Änderungen und Ergänzungen zum AVV, Anlage 9 „Vorschlag-Nr. 3“

Änderungen zum Anhang 1: Code 1.2, 1.3, 1.5 und 1.8

Änderung zum Schadcode 1.3

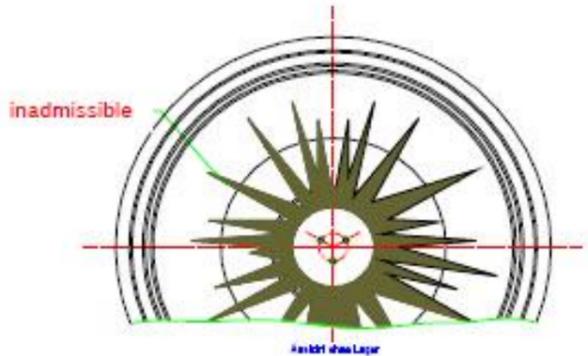
Bauteile	Code	Mängel/Kriterien/Hinweise	Maßnahmen	Fehler- klasse
Radreifen oder entsprechende Teile des Vollrades	1.3			
	1.3.1			
	1.3.1.1 1.3.1.2	Breite $B > 139 \text{ mm}$ und $\leq 140 \text{ mm}$ Breite $B > 140 \text{ mm}$, $< 133 \text{ mm}$ <ul style="list-style-type: none"> • Vorhandensein einer Überwälzung S 	M Aussetzen	4 4
1.3.2	Lauffläche stellenweise eingedrückt, ungleichmäßige Kontaktflächen oder ungleichmäßig große Auswälzungen am Radkranz	Aussetzen	4
